**OGGETTO: Ammodernamento S.S. n. 45 “Val Trebbia” del tratto compreso tra Cernusca e Rivergaro in prov. di Piacenza - Procedura di Provvedimento Unico in materia Ambientale n. 7371 avviata il 31/08/2021; OSSERVAZIONI AL PROGETTO.**

Oggetto: **A.N.A.S. S.p.A. - DIREZIONE PROGETTAZIONE E REALIZZAZIONE LAVORI - SS45 DELLA VAL DI TREBBIA - AMMODERNAMENTO DELLA STATALE, NEL TRATTO CERNUSCA-RIVERGARO - PROGETTO DEFINITIVO - OSSERVAZIONI DEL CONSIGLIO DI ZONA SUD, RIVERGARO**  
*(anche in nome e per conto di altri residenti e utenti)*  
Inviare via PEC a: [cress@pec.minambiente.it](mailto:cress@pec.minambiente.it)

## **Oggetto : Osservazioni in merito al progetto di ammodernamento S.S.45 della Val Tebbia**

Oggetto: Progetto S.S. n. 45 "Val Trebbia" Ammodernamento del tratto compreso tra  
Cernusca e Rivergaro – OSSERVAZIONI AL PROGETTO –  
ASSE PRINCIPALE 8

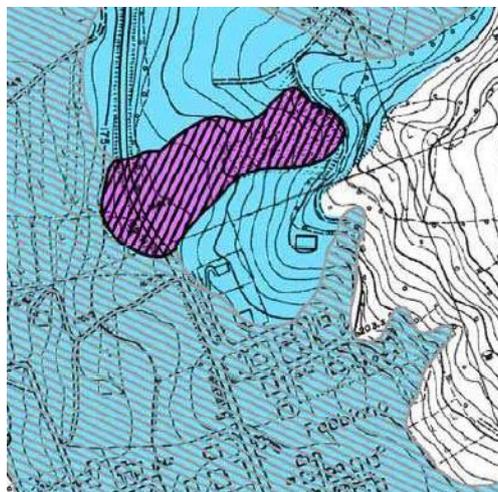
- A. una nuova rotatoria, e relative opere di collegamento, nel tratto iniziale verso valle (Nord) dell'opera in oggetto, tra il Ristorante Bellaria ed il primo accesso (quello più a Sud) al centro di Rivergaro, con finalità di miglioramento della sicurezza della SS45 in corrispondenza della intersezione da/a SP40;
- B. un'opera idonea (es.: localizzato allargamento della sede stradale e inserimento di terza corsia centrale) in corrispondenza della intersezione della SS45 con la Strada Comunale per Monte Travaso > Rallio, intersezione ubicata nel tratto di SS45 tra le località Mulinazzo e Cisiano.
